改善箇所説明図

キャノピーを外す場合

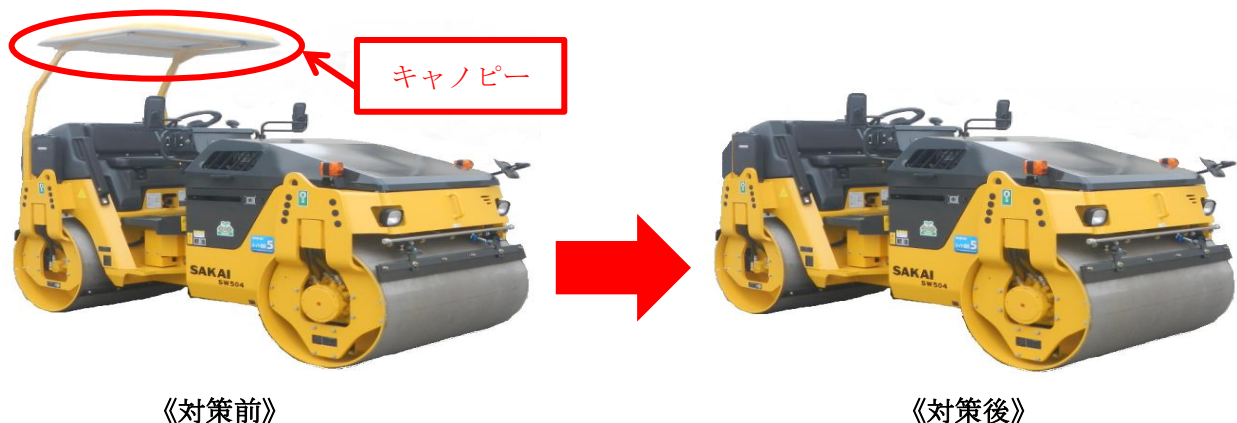
オプション設定であるキャノピー又は ROPS※が装着された小型特殊自動車において、法規確認が不十分なため、車両の高さが 2.0m を超えているにもかかわらず車幅灯及び後退灯が備えられていないため、保安基準に適合しない。

キャノピーや ROPS を取付けして販売した車両から、当該部品を取外す。
または、保安基準適合に必要な灯火器を取付ける。
